改善処置事項説明図

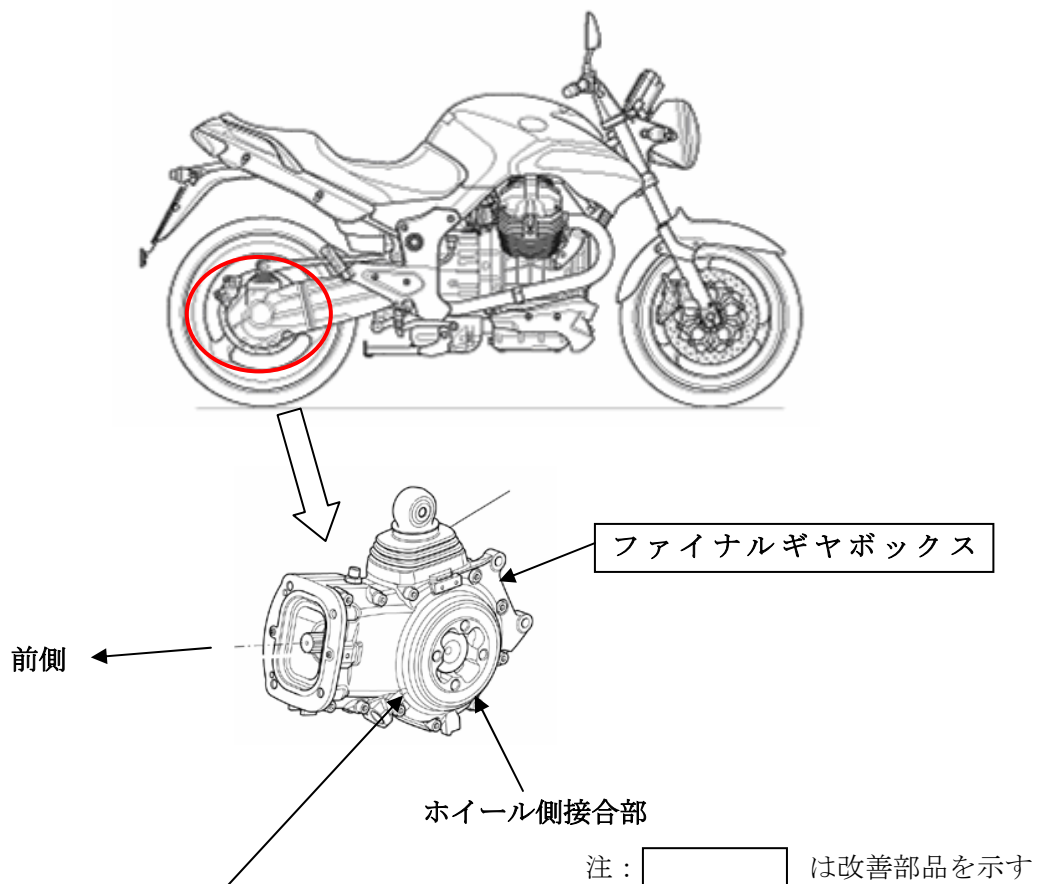
基準不適合箇所

ファイナルギヤボックスに組み付けられているベアリングの許容荷重の低いものを使用したため、当該ベアリングが早期に摩耗してシール性が低下することがある。そのため、そのまま使用を続けると、ホイール側接合部からオイル漏れが生じて飛散したオイルがリヤタイヤに付着し、最悪の場合、車両が転倒するおそれがある。

全車両、ファイナルギヤボックスを対策品と交換する。

対策品は、シリアル番号003172以降の番号が刻印されている。
